Søby Havn Havneudvidelse

Ansøgning om projektændring til gældende VVM-tilladelse

Den selvejende institution Søby Havn

Dato: 27. november 2025

Figur 2-3. Illustration af udstrækningen af tilladt projekt (rød streg) sammenholdt med det reducerede projekt.

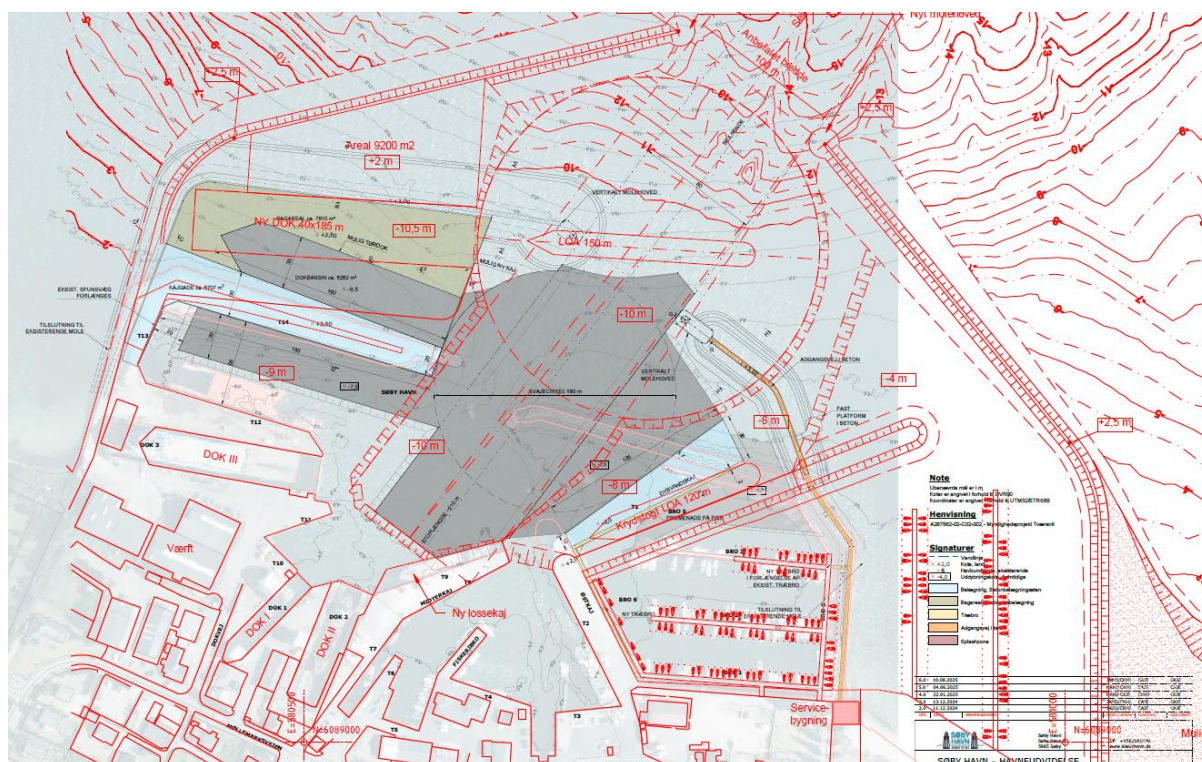
Det reducerede projekt sikrer fortsat en udvidelse af indsejlingsbredden, så der sikres bedre besejlingsforhold i forhold til nuværende drift, og for at der kan anløbe større skibe i fremtiden. Materialer fra eksisterende moler planlægges fortsat genanvendt i de nye moler.

Det reducerede projekt er vist herunder sammen med det tilladte projekt og i større format i bilag 2.

Figur 8-2. De mest støjende aktiviteter i anlægsfase i det reducerede projekt.

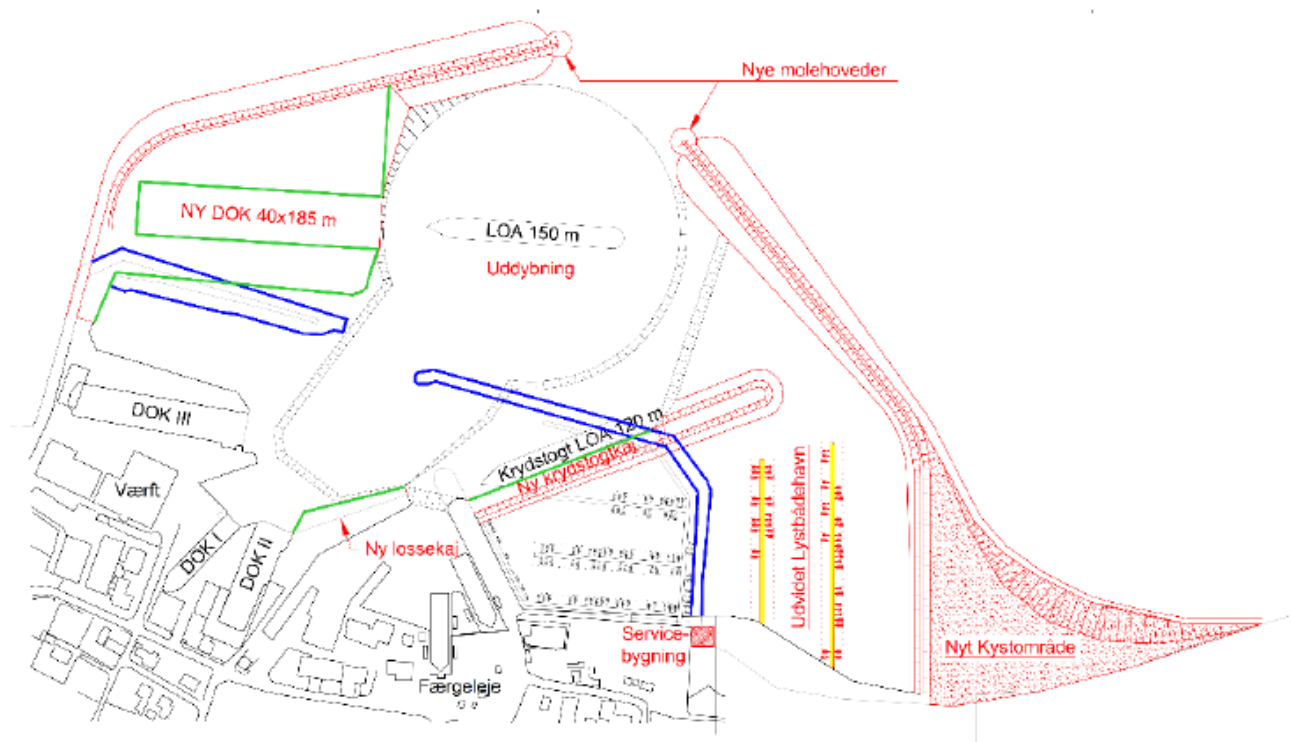
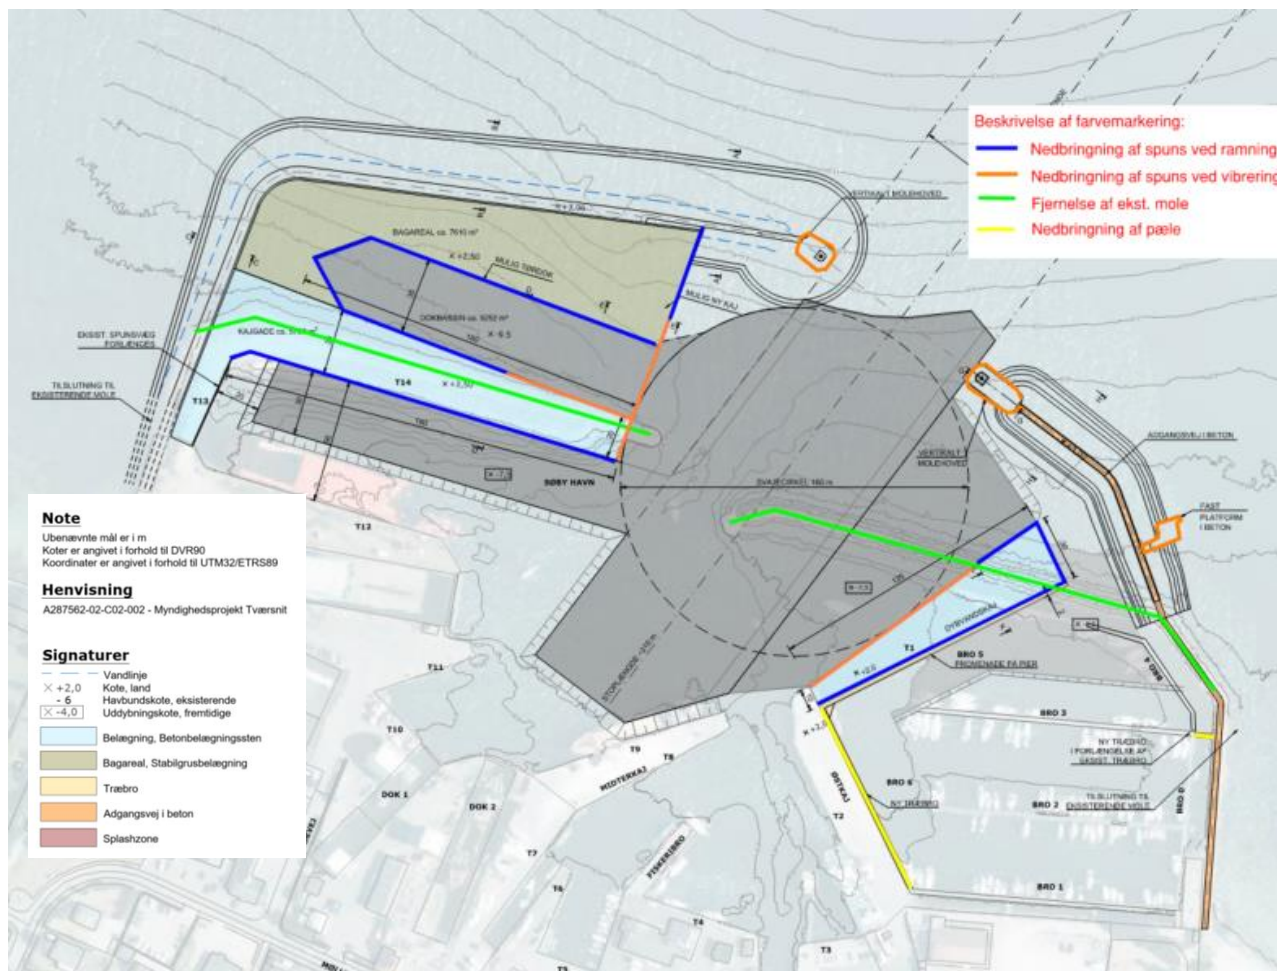
I anlægsfasen vil støjuddbredelsen fra anlæg af de yderste dele af molerne være nærmere land. Placeringen af kajanlæg er stort set tilsvarende, hvorfor støjuddbredelsen fra anlæg af de nye kajanlæg og tørdoksbassin vil være sammenlignelig med det tidligere vurderede.

I den oprindelig VVM for det tilladte projekt blev støj og mærkbare vibrationer i anlægsfasen vurderet til at være mindre, især på grund af at få boliger, maksimalt 15 boliger, vil have støjgener ud over 70 dB i en periode på 3 måneder.

Anlægsperioden for det tilladte projekt var estimeret til at vare 26 måneder. Det reducerede projekt er estimeret til at vare 22 måneder. Da der er tale om et reduceret projekt med mindre fysisk udbredelse og mindre uddybning, vil støjen fra anlægsarbejdet have en kortere varighed end tidligere for de enkelte aktiviteter, jf. tabel i afsnit 2.3. Aktiviteten med nedbringning kan forløbe over ca. 3 måneder ved både tilladt og reduceret projekt.

Erhvervshavnen står for de fleste støjende aktiviteter med nedbringning, og den kumulative effekt med nedbringning af kajakplatformen vurderes at være mindre.
